32-bit ARM® Cortex™-M3 マイクロコントローラ

MB9AA30N/130N/B40NA/A40NA/340NA/140NA/150R シリーズに関するシリコンエラーッタ

下記品種搭載のアービトレーションロスト検出方法を変更しましたので、報告させていただきます。

図 1 アービトレーションロスト検出期間（変更前）

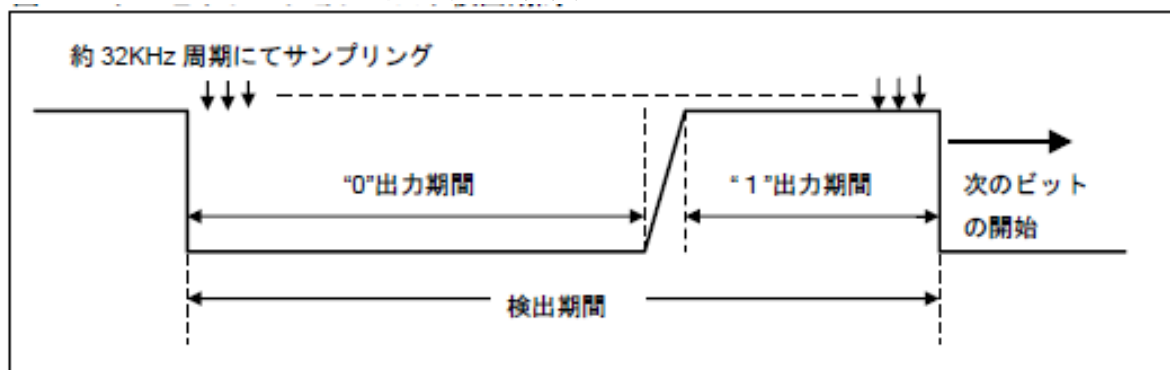
変更前

アービトレーションの検出期間は以下のとおりです。
 “0” 出力期間の開始から、“1” 出力期間の終了まで。

図 2 アービトレーションロスト検出期間（変更後）

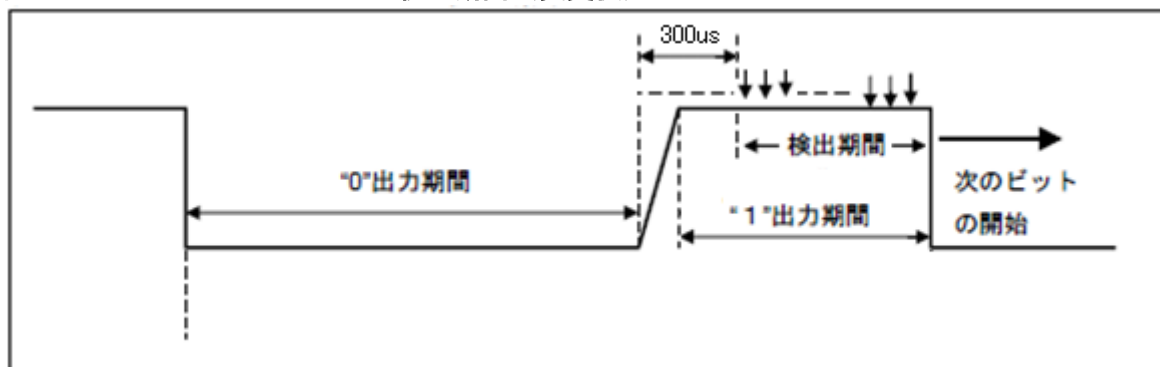
HDMI-CEC 規格の CEC 出力信号の最大立上り時間(250μs)を考慮し、アービトレーションロスト検出期間を変更しました。

アービトレーションの検出期間を以下のとおり変更しました。
 バスデータ立上りの 300μs(10 クロック)後から、“1” 出力期間。
